ÚZEMNÝ PLÁN OBCE CINOBAŇA

KOMPLEXNÝ URBANISTICKÝ VÝKRES
A ŠIRŠIE VZŤAHY

ZMENA DOPLNOK Č. 1

Územný plán obce Cinoňa	Číslo výkresu: 2
974 01 BANSKÁ BYSTRICA Zvolenská cesta č. 20	
OBJEDNÁVATEL: OBEC CINOŇA	ZODPOVEDNÍ PROJEKTANT:
HLAVNÝ RIŠITEĽ: Ing. arch. Ľ. Jankovič	Ing. arch. Jozef Džika
	Ing. arch. Jozef Džika
	Ing. S. Topič, P. Hladík
	Ing. M. Páňková

KOMPLEXNÝ URBANISTICKÝ

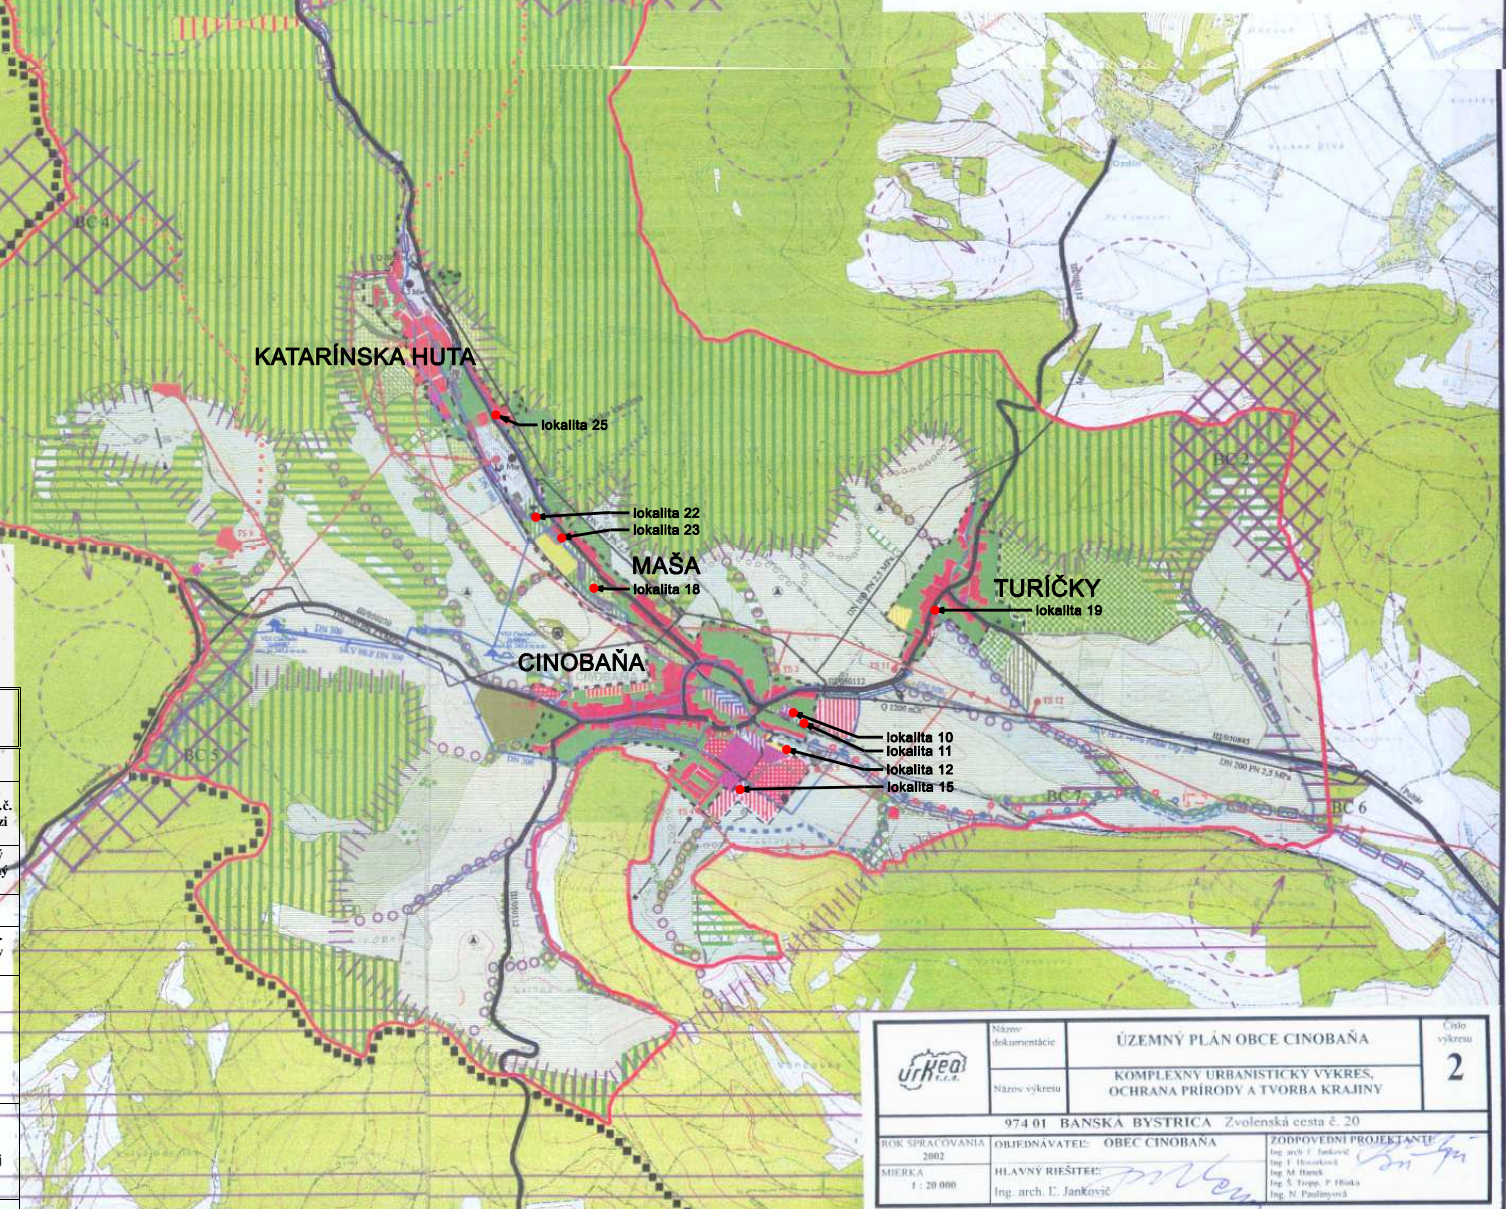
Objekt	Stav	Právné opodstatnenie	Návrh funkčného využitia územia na	Poznámka
			zmenu	doplnenie
22	stav	občianska vybavenosť	bývanie	
10	stav	občianska vybavenosť	bývanie	parková zeleň presunutá do m.č. Cinoňa medzi bytové domy
11	stav	občianska vybavenosť	bývanie	krytý plavecký bazén vypustený z nádrže
12	stav	občianska vybavenosť	bývanie	kostol
15	stav	občianska vybavenosť	bývanie	zariadenie soc. služieb (domov dôchodcov)
18	stav	občianska vybavenosť	bývanie	medzi bytovými domami doplniť funkciu parkovej zelene, športu a dopravnej a technickej vybavenosti
19	stav	občianska vybavenosť	bývanie	zachovanie územia existujúcej záhradkárskych osád
23	stav	občianska vybavenosť	bývanie	zachovanie územia existujúcej záhradkárskych osád
25	stav	občianska vybavenosť	bývanie	zachovanie územia existujúcej záhradkárskych osád
42, 43	stav	agroturistika	zachovať súčasne funkčné využitie	ponechať poľnohospodársk u výrobu

Objekt	Stav	Právné opodstatnenie	Návrh funkčného využitia územia na	Poznámka
Katarínska Huta	stav	občianska vybavenosť	bývanie	
Turíčky	stav	občianska vybavenosť	bývanie	
Žihľava	stav	agroturistika	zachovať súčasne funkčné využitie	ponechať poľnohospodársk u výrobu
